Nr.12120 Mastkoker Neue Bauform für Dehler Masten in Nirosta

für Dehler 18 Rotkäppchen

Technische Information (Irrtum vorbehalten und Haftung ausgeschlossen)

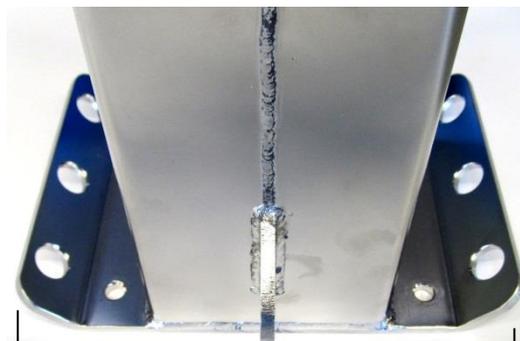
Achtung: evtl. seitliche Steckdosen neben dem Koker versetzen!

Mastkoker Serienbreite=**140mm**
Typ Dehler

Neue Bauform=**170mm mit Laschen**

Mastkoker in Alu-Serienausführung Dehler nicht mehr lieferbar

Maße wie der Serien Mastkoker

Bohrung mit Gewinde für Sicherung Steckbolzen

3 Augen auf jeder Seite für Umlenkrollen/Fallen

4 Bohrungen 6mm für Befestigung an Deck

Bohrbild 90 x 110mm
